**Nota inspraak en overleg
Bestemmingsplan H. de Boer, Anne-
mersbedrijf Naardervaart Muiden**

Gemeente Muiden

Datum: 05 december 2012

Projectnummer: 100281

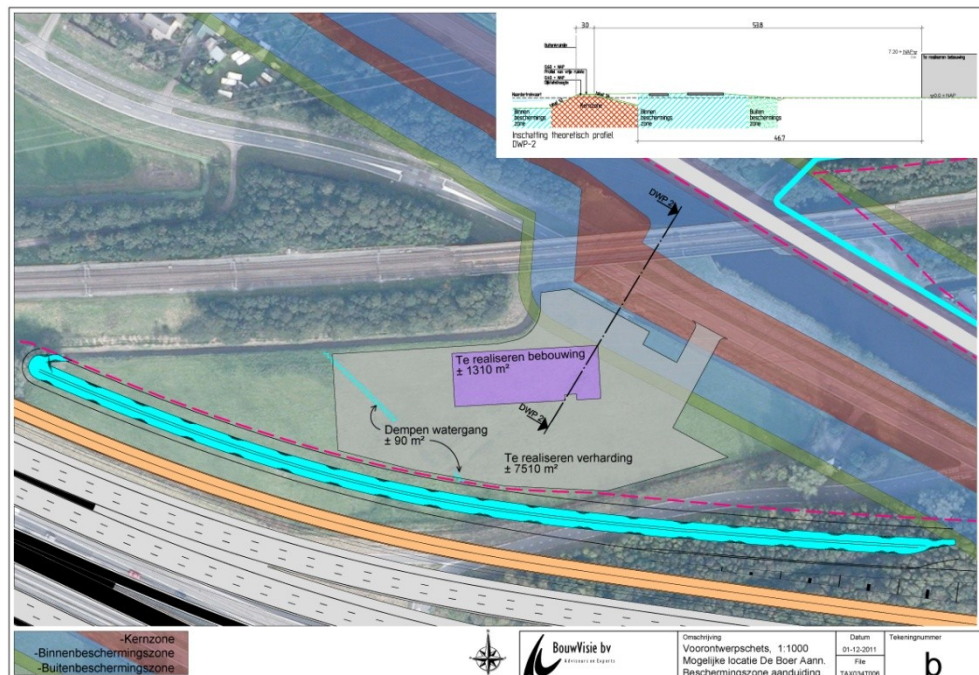
- 1.2** Waternet vraagt zich af of de bebouwing binnen het profiel van de vrije ruimte en keurprofiel van de kering ligt. Als dat geval is, zou de bebouwing verplaatst moeten worden naar buiten de vrije ruimte en keurprofiel van de kering, dan wel de bebouwing dient opgehoogd te worden. Om dit te kunnen nagaan vraagt Waternet om een dwarsprofiel met het bouwplan, de maaiveldhoogte, het profiel van de vrije ruimte en het keurprofiel.

Er is een profiel gemaakt. Zie navolgende afbeeldingen.

De nieuw te realiseren bebouwing blijft buiten de kernzone en het profiel van de vrije ruimte. Waternet heeft ingestemd met deze situatietekening (mail Waternet d.d. 02-12-2011).

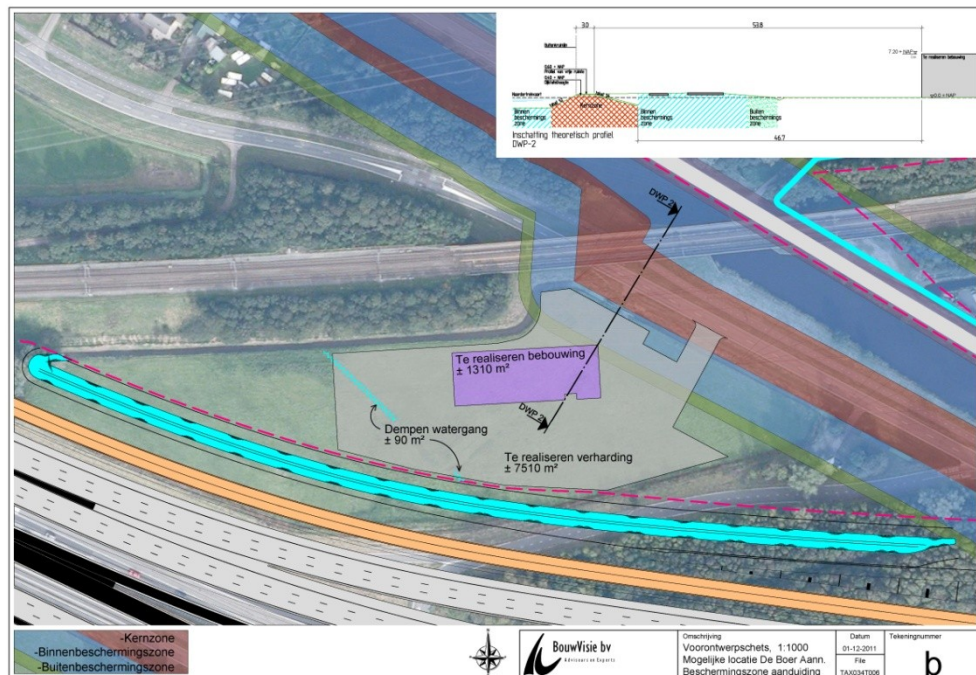
- 1.4** Waternet verzoekt om een opgaaf van de wateroppervlaktes in de oude en nieuwe situatie in verband met dempen van watergangen. Tevens verzoekt Waternet toe te voegen dat watercompensatie altijd in hetzelfde peilvak dient te worden gerealiseerd. Waternet adviseert watercompensatie uit te voeren als gevolg van de extra toename in verharding (ondanks dat het waarschijnlijk niet nodig is op basis van de beleidsregel van Waternet). Dit omdat op het naastgelegen perceel ook een grote hoeveelheid verhard oppervlak wordt gerealiseerd.

De te verwijderen verharding bedraagt +/- 0 m²; de aan te brengen verharding +/- 7.510 m². De hoeveelheid te dempen watergangen bedraagt 90 m². De watercom-

pensatie binnen en nabij het plangebied (aanleg van sloten) bedraagt ca. 260 m². Zie navolgende afbeelding. Dit wordt vermeld in de toelichting; bijgaande afbeelding wordt opgenomen.
